**Carrière de sables et graviers
Lieux-dits « Bagneaux » et « Le Bois de la Mothe »
Commune de SANDILLON (45)**

Modification du plan de phasage

RAPPORT DE L'INSPECTION DES INSTALLATIONS CLASSEES

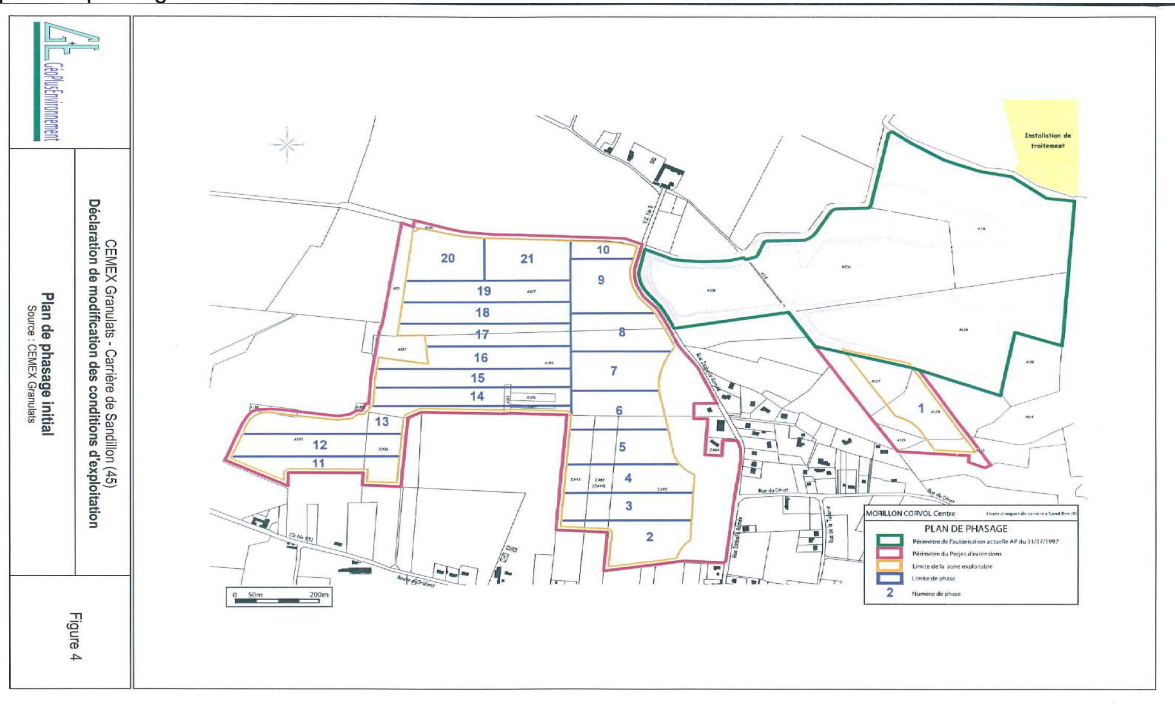
Le plan de phasage initial est le suivant :

L'exploitation a débuté sur la partie Est (phase 1) et s'est poursuivie sur la partie Ouest :

- sur la bande Est, du Sud vers le Nord (phases 2 à 10),
- puis du Sud-Ouest vers le Nord (phases 11 à 21).

A la date du présent rapport, l'exploitation se situe sur les phases 8 et 9.

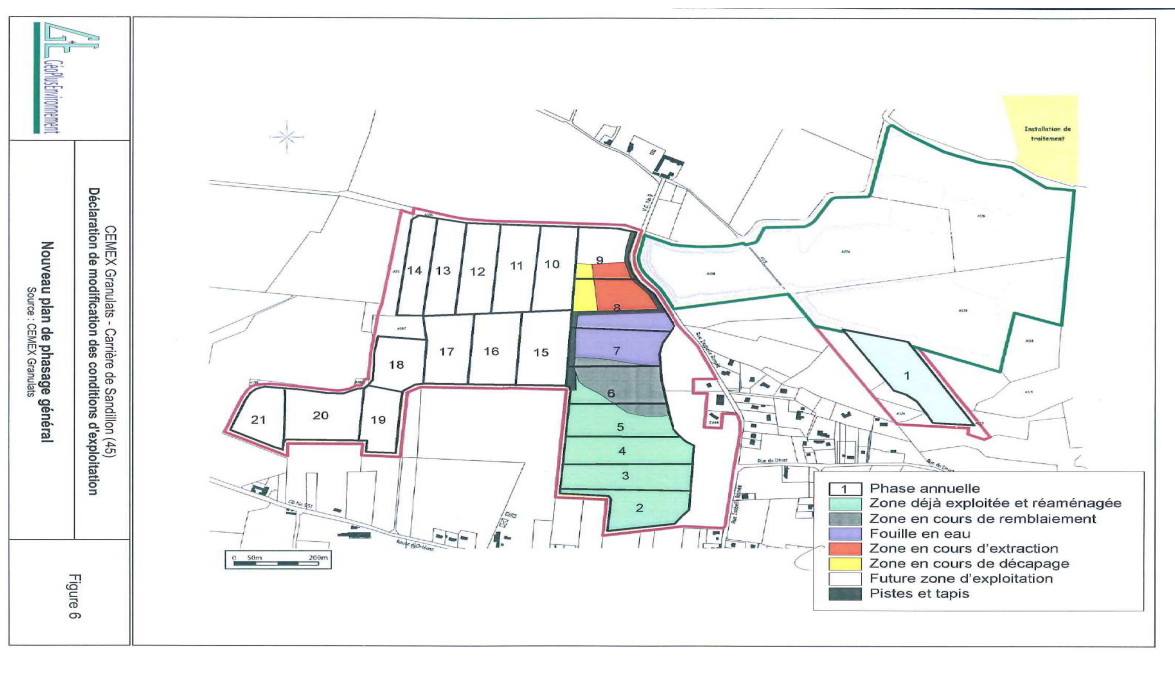
Les nouvelles garanties financières sont reprises dans le projet de prescriptions complémentaires, auquel le nouveau plan de phasage, présenté ci-dessous, est annexé :
